**Commission économique pour l'Europe**

**Forum mondial de l'harmonisation des Règlements  
concernant les véhicules****193<sup>e</sup> session**

**Accord de 1958 :****Examen de projets d'amendements à des Règlements ONU  
existants, soumis par le GRBP****Proposition de complément 16 à la série 02 d'amendements  
au Règlement ONU n° 117 (Pneumatiques – Résistance au  
roulement, bruit de roulement et adhérence sur sol mouillé)****Communication du Groupe de travail du bruit et des pneumatiques\***

Figure 1

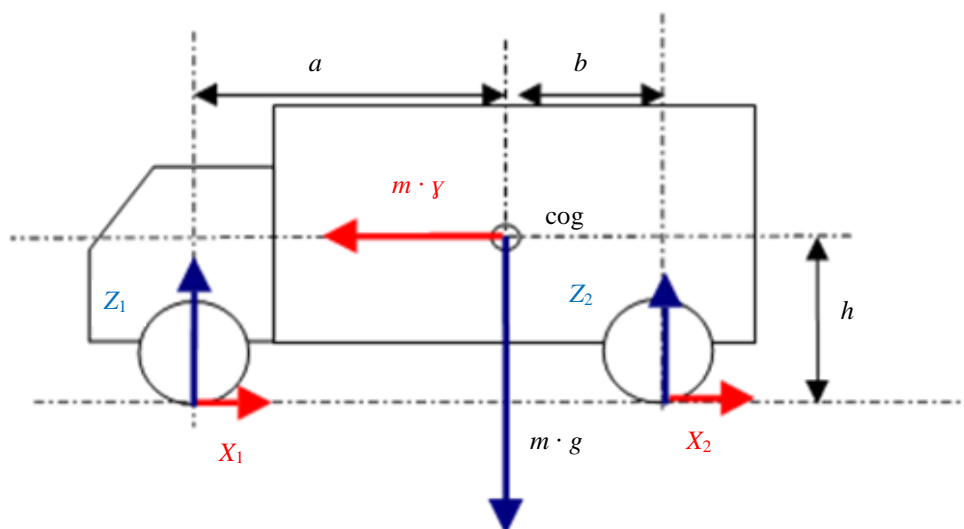
« 2.2.2.7.5 Calcul de l'indice relatif d'adhérence sur sol mouillé du pneumatique

L'indice relatif d'adhérence sur sol mouillé correspond au rapport entre le résultat du pneumatique à contrôler et celui du pneumatique de référence. Le moyen de l'obtenir dépend de la configuration d'essai telle qu'elle est définie au paragraphe 2.2.2.2 de la présente annexe. L'indice relatif d'adhérence sur sol mouillé ( $G$ ) du pneumatique est calculé selon le tableau 7 :

et où (voir aussi la figure 1) :

$f$  est le facteur de correction en fonction du pneumatique d'essai de référence normalisé utilisé ;

- $cog$  est le centre de gravité du véhicule chargé ;
- $m$  est la masse (en kg) du véhicule chargé ;
- $a$  est la distance horizontale entre l'essieu avant et le centre de gravité du véhicule chargé (m) ;

- $b$  est la distance horizontale entre l'essieu arrière et le centre de gravité du véhicule chargé (m) ;
- $h$  est la distance verticale entre le niveau du sol et le centre de gravité du véhicule chargé (m) ;

- N. B.* : Lorsque  $h$  n'est pas connu avec précision, les valeurs les plus défavorables suivantes s'appliquent : 1,2 pour la configuration C2, et 1,5 pour la configuration C3.

- $\gamma$  est l'accélération du véhicule chargé ( $m \cdot s^{-2}$ ) ;
- $g$  est l'accélération due à la gravité ( $m \cdot s^{-2}$ ) ;
- $X_1$  est la réaction longitudinale (direction X) du pneumatique avant sur la chaussée ;

- $X_2$  est la réaction longitudinale (direction X) du pneumatique arrière sur la chaussée ;
- $Z_1$  est la réaction normale (direction Z) du pneumatique avant sur la chaussée ;

- $Z_2$  est la réaction normale (direction Z) du pneumatique arrière sur la chaussée.

Figure 1

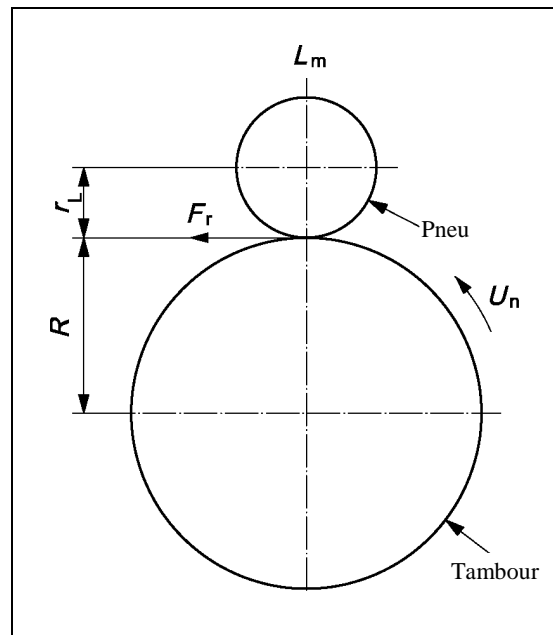
## « 4.5 Mesurages et enregistrements

Ce qui suit doit être mesuré et enregistré (voir la figure 1) :

- a) La vitesse d'essai,  $U_n$  ;
- b) La charge supportée par le pneumatique, normale à la surface du tambour,  $L_m$  ;
- c) La pression de gonflage d'essai initiale, définie au paragraphe 3.3 ci-dessus ;
- d) Le coefficient de résistance au roulement,  $C_r$ , et sa valeur corrigée,  $C_{r\text{corrigé}}$ , à 25 °C et pour un diamètre de tambour de 2 m ;
- e) La distance de l'axe du pneumatique à la surface externe du tambour dans des conditions stabilisées,  $r_L$ , en mètres ;
- f) La température ambiante,  $t_{\text{amb}}$  ;
- g) Le rayon du tambour d'essai,  $R$  ;
- h) La méthode d'essai choisie ;
- i) La jante d'essai (désignation et matériau) ;
- j) La dimension, le fabricant, le type et l'identifiant (s'il existe) du pneumatique ; le cas échéant, l'indice de vitesse, l'indice de charge, le numéro DOT (Department of Transportation).

Toutes les grandeurs mécaniques (forces, couples) doivent être orientées conformément aux systèmes d'axes spécifiés dans la norme ISO 8855:2011.

Les pneumatiques directionnels doivent être utilisés dans leur sens de rotation indiqué. ».
